RESOLUCION No.

POR MEDIO DEL CUAL SE OTORGA UN PERMISO DE VERTIMIENTOS Y SE ADOPTAN OTRAS DISPOSICIONES

LA DIRECTORA DE LA REGIONAL VALLES DE SAN NICOLÁS DE LA CORPORACIÓN AUTÓNOMA REGIONAL DE LAS CUENCAS DE LOS RÍOS NEGRO-NARE, CORNARE. En uso de sus atribuciones legales y delegatarias y en especial las previstas en la Ley 99 de 1993, Decreto-Ley 2811 de 1974, Decreto 1076 de 2015 y

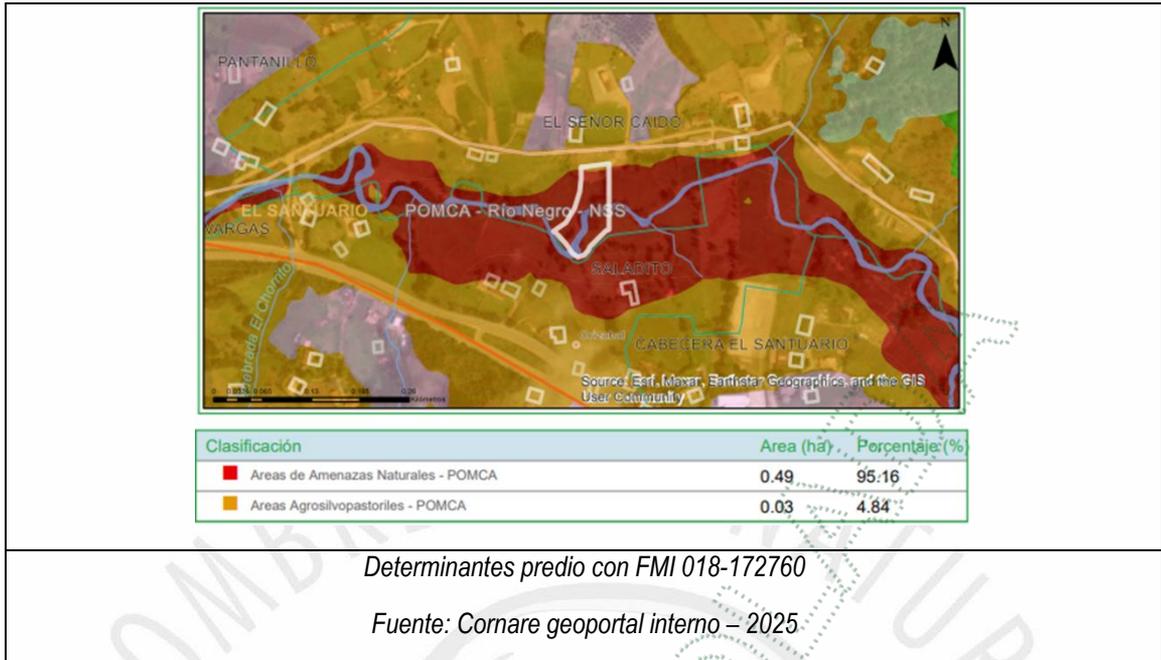
Con el fin de dar un manejo adecuado a los vertimientos, las aguas residuales domésticas son tratadas mediante un Sistema de Tratamiento de Aguas Residuales Domésticas (STARD) compuesto por trampa de grasas, filtro anaerobio de flujo ascendente (FAFA) y estructura disipadora de energía. El efluente tratado es finalmente dispuesto en la Quebrada Marinilla, garantizando la reducción de contaminantes y minimizando los riesgos ambientales asociados a la operación de la bodega.

A continuación, el esquema de la estructura de descarga.

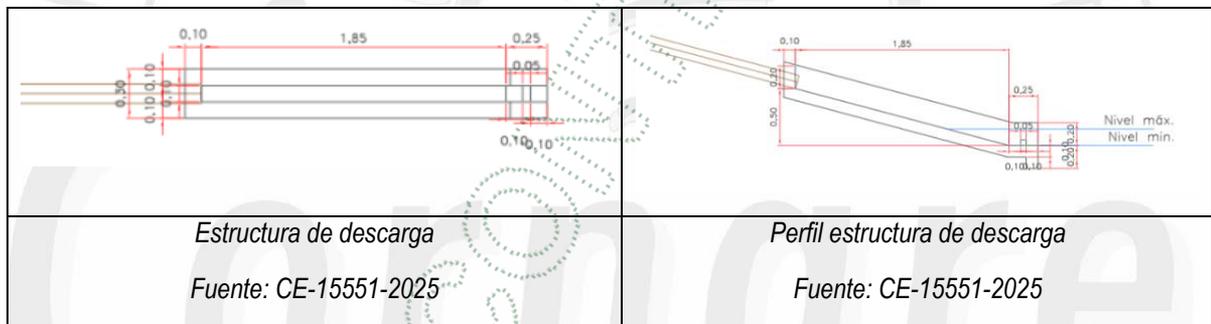
La **estructura de descarga del vertimiento** consiste en:

- **Tubería en PVC de 4"** → conduce el efluente tratado.
- **Canal rápido liso** → transporta el agua al punto de vertimiento.
- **Poza disipadora de energía** → reduce la velocidad y protege el suelo y cauce receptor de erosión.

Con este diseño, el vertimiento se entrega de manera **hidráulica y ambientalmente controlada**, cumpliendo con las condiciones de descarga establecidas en la **Resolución 0631 de 2015**.

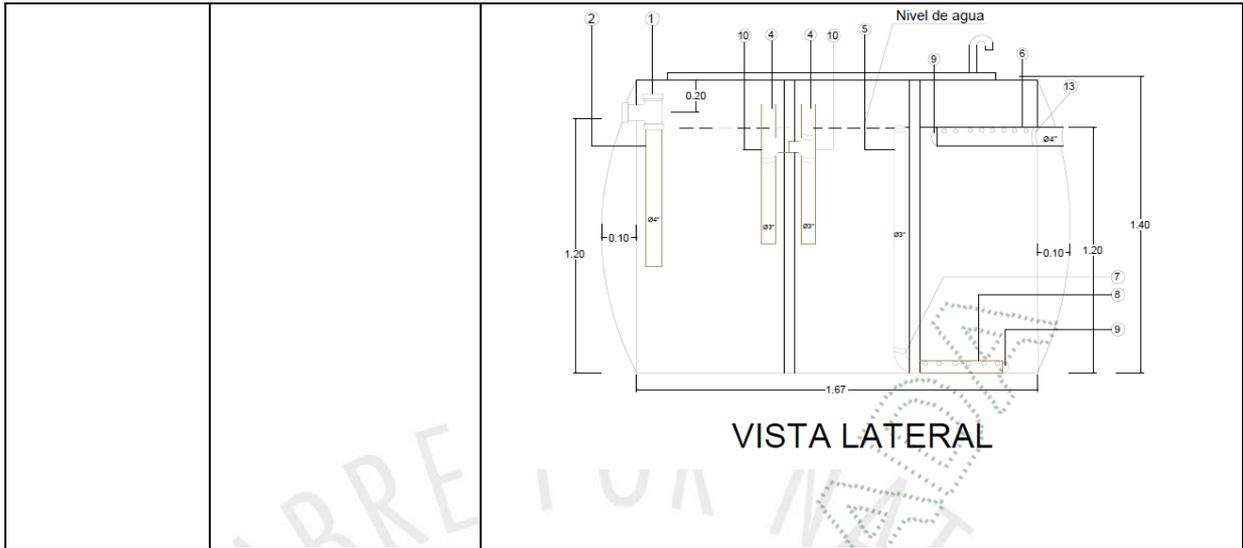
ARTÍCULO SEGUNDO: ACOGER los Sistemas de Tratamientos tal y como se describen a continuación:

PARÁGRAFO: El sistema de tratamiento siempre debe tener un acceso adecuado a las estructuras que permitan el aforo y toma de muestras, por lo que es necesario que se retire la tierra y vegetación que se va estableciendo en el terreno, con el fin de que no obstruya el acceso al sistema para su adecuado mantenimiento y para facilitar el control y seguimiento por parte de la Corporación.

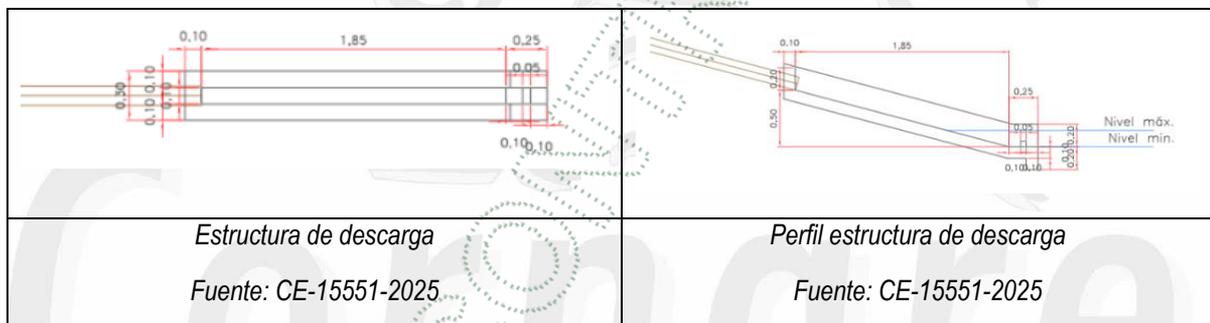
ARTÍCULO CUARTO: AUTORIZAR para la ocupación de cauce la construcción de la infraestructura de entrega del vertimiento al cuerpo de agua, según los diseños de la **OBRA DE DESCARGA**, con los siguientes parámetros de diseño y planos como lo establece el artículo 2.2.3.3.5.8 del Decreto 1076 de 2015 numeral 14, para la siguiente estructura:

La estructura de descarga del vertimiento consiste en:

- **Tubería en PVC de 4"** → conduce el efluente tratado.
- **Canal rápido liso** → transporta el agua al punto de vertimiento.
- **Pozos disipadora de energía** → reduce la velocidad y protege el suelo y cauce receptor de erosión.

PARAGRAFO 1°: Esta autorización se otorga considerando que la obra referida se ajustará totalmente a la propuesta de diseño teórica (planos y memorias de cálculo) presentada en los estudios que reposan en el expediente ambiental.
